GRUNDIG

**SERVICE
INFORMATIONEN
1999**

Inhaltsverzeichnis

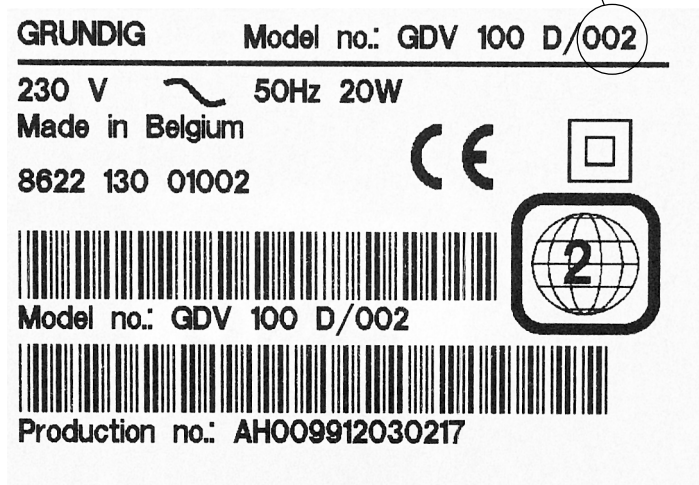
Beide Versionen des GDV 100 D sind äußerlich nur am Geräteschild (Geräterückseite) zu unterscheiden.

Die beiden Versionen des GDV 100 D arbeiten intern mit unterschiedlichen Betriebsspannungen. Dies ist besonders kritisch, da die Bausteine beider Versionen in der jeweils anderen Version mechanisch passen.

Achten Sie beim Bausteintausch darauf, daß Sie nur zur Geräteversion gehörende Bausteine einsetzen.

Neuer Bildrohrtyp für 72 cm Geräte mit den Chassis CUC 6365/6331

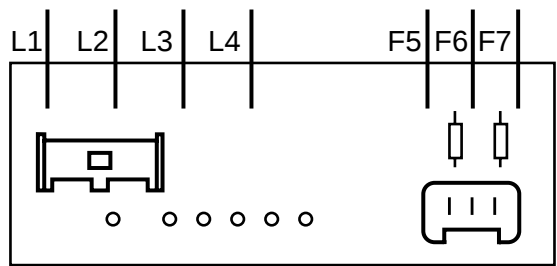
Die in Geräten mit o.g. Chassis eingesetzten Bildröhren A 68 ESF 002x11, A 68 ESF 002x011 (ohne Coating) und A 68 ESF 202x11, A 68 ESF 202x011 (mit Coating) sind nicht mehr lieferbar. Diese Röhren sind mit den als Ersatz gelieferten A 68 ESF 002x111/A 68 ESF 202x111 nicht voll kompatibel.

- geänderte Jochanschlüsse:
Die Anschlüsse der Ablenkeinheit für die neuen Bildröhren A 68 ESF 002x111 und A68 ESF 202x111 sind aus folgender Abbildung (Abb.1) ersichtlich.

- L1 - rote Joch-Anschlussleitung (horizontal)
- L2 - schwarze Joch-Anschlussleitung (horizontal)
- F5 - grüne Joch-Anschlussleitung (vertikal)
- F7 - weiße Joch-Anschlussleitung (vertikal)

A 68 ESF 002X11 A 68 ESF 202X11	A 68 ESF 002X111 A 68 ESF 202X111 Eine vorhandene Möwenentzerrungsplatte entfällt. - Die Joch-Anschlußleitungen werden direkt angelötet (Abb. 1).
A 68 ESF 002X011 A 68 ESF 202X011	A 68 ESF 002X111 A 68 ESF 202X111 Keine Änderung Die Bildröhre nach Abb. 1 anschließen

1. Colorgeräte ST 84-796/9 TOP/LOG, M 84-210/8 IDTV/LOG, M 84-210/8 A IDTV/LOG

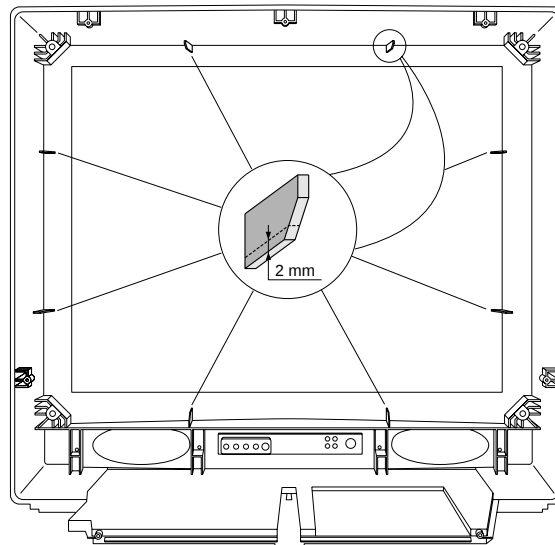
Die in o.g. Geräten eingesetzten Bildröhren A80 EFF 002X11 (ST 84-796/9 TOP/LOG) und A 80 EFF 002X42 (M 84-210/8 IDTV/LOG, M 84-210/8 A IDTV/LOG) sind nicht mehr lieferbar. Diese Röhren sind mit den als Ersatz gelieferten A 80 EFF 272X11 / A 80 EFF 272X43 mechanisch nicht voll kompatibel.

Durch die geringfügig größeren Außenmaße, stößt die Röhre an den Fixierrippen im Gehäuse an. Daher müssen beim Röhrentausch diese Rippen um ca. 2 mm gekürzt werden (siehe Skizze).
